Originalstellungnahmen | Neugraben-Fischbek67 (Neugraben-Fischbek 67 - Fischbeker Reethen) | Bauleitplanung Online

Eingangsnummer: Nr.: 1064	Details
eingereicht am: 26.05.2023	Verfahren: k.A. Verfahrensschritt: Beteiligung TöB Institution: BUKEA-Wasser, Abwasser und Geologie Abteilung: W1/2 - Wasserwirtschaft und Abwasserwirtschaft Eingereicht von (Vor- u. Zuname): [REDACTED] Im öffentlichen Bere- Nein ich anzeigen: Planunterlage: Gesamtstellungnahme

Im aktuellen Bebauungsplanentwurf (Stand: 26.04.2023, Bauleitplanung-online) ist der Pumpwerksstandort (Versorgungsfläche: Abwasser) festgesetzt und ein Leitungsrecht (5) eingetragen, vgl. Abbildung 1. Dieses ist auf ein Geh-, Fahr- und Leitungsrecht (1) für die HSE auszuweiten. Im südlich angrenzenden Abschnitt der Rethenbek (Fläche für die Wasserwirtschaft) ist ebenfalls ein Geh-, Fahr- und Leitungsrecht (1) für die HSE einzutragen, da hier gemäß der abgestimmten Planung die Schmutzwasserleitung aus den südlichen Gebieten zum Pumpwerk entlanggeführt werden soll, vgl. Abbildung 2:

Abbildung 2: Fehlendes Leitungsrecht HSE

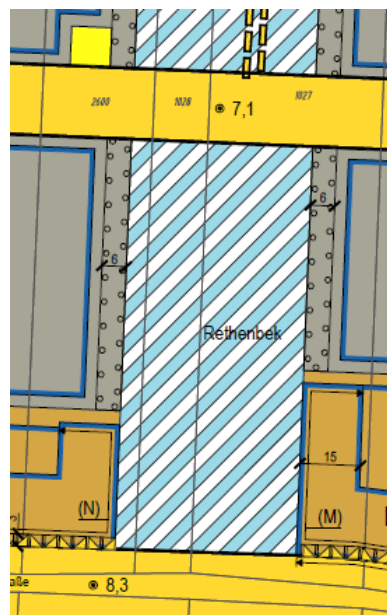
Das Geh-, Fahr- und Leitungsrecht für HSE ist wie im nördlichen Abschnitt der Rethenbek entsprechend vorzusehen. Weitere Geh-, Fahr- und Leitungsrechte zugunsten der HSE sind nach aktuellem Planungsstand nicht erforderlich.
